川内原子力発電所1号炉及び2号炉

標準応答スペクトルを考慮した地震動評価における
地下構造モデルの設定について
(コメント回答)

2022年5月20日
九州電力株式会社

伝達関数(周波数依存型)により同定された地盤減衰(EL.11.0m~EL.-118.5m)

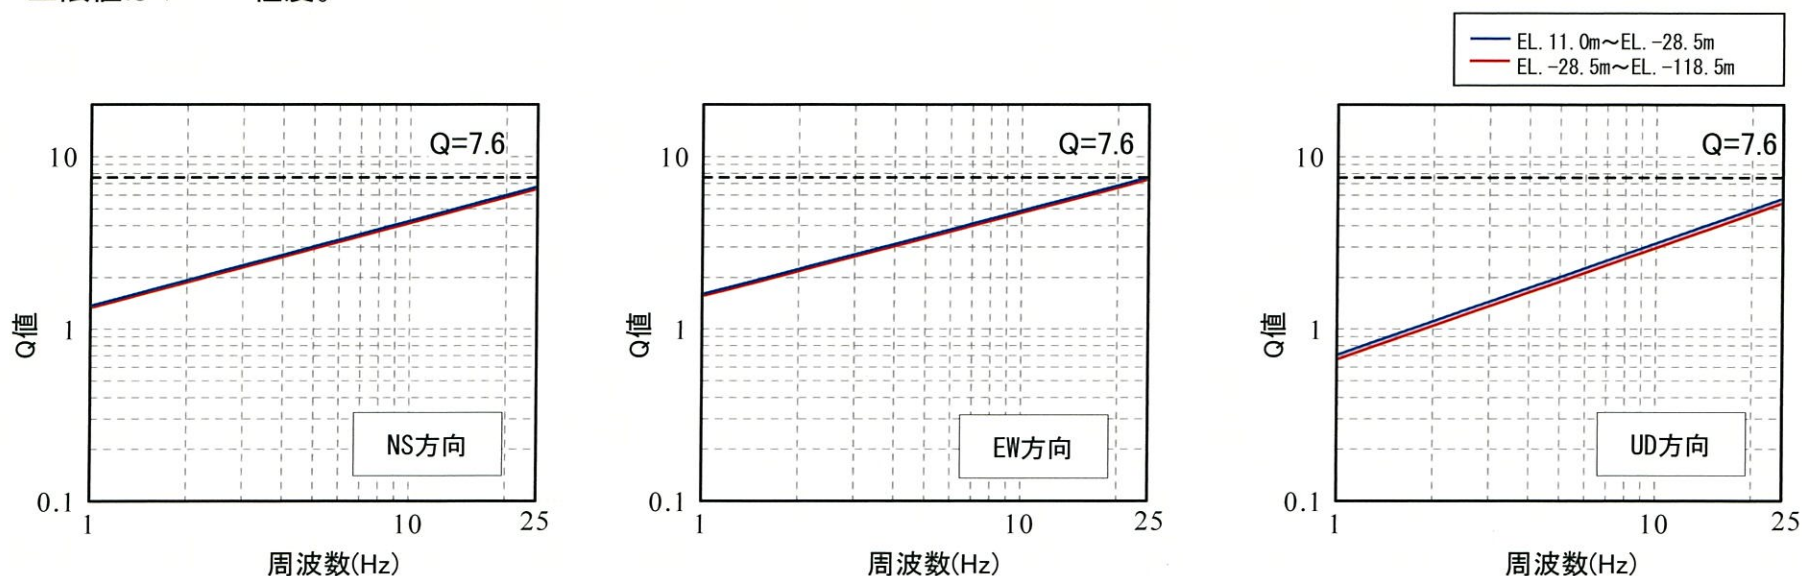
新たに設定した地下構造モデルについて、以下を踏まえ、地盤減衰の設定の考え方、根拠を明確にし、説明すること。

- ・ 15Hz程度までの範囲で評価した地盤減衰の高周波数帯への適用性
- ・ 地震観測記録が得られていない深さにおける地盤減衰の設定
- ・ 地盤減衰の不確かさの考え方

- 17～23頁に示す既往の知見によると、地盤減衰(Q値)は20Hz程度までのある周波数で上限が存在し、それより高周波数側で周波数依存性が見られなくなる傾向が示唆されており、低周波数側で同定した地盤減衰(Q値)を高周波数側に拡張することは適当ではない。
- 前回までは、伝達関数による地盤減衰(Q値)の上限値として、地震計の特性等を踏まえ同定結果の信頼性が確保されていると考えられる15Hzの値を採用していた。
- 今回、高周波数側への適用性を考慮し、既往知見を踏まえ、より安全側に25Hzまで拡張し、地盤減衰(Q値)を算出すると、上限値は $Q=7.6$ 程度。
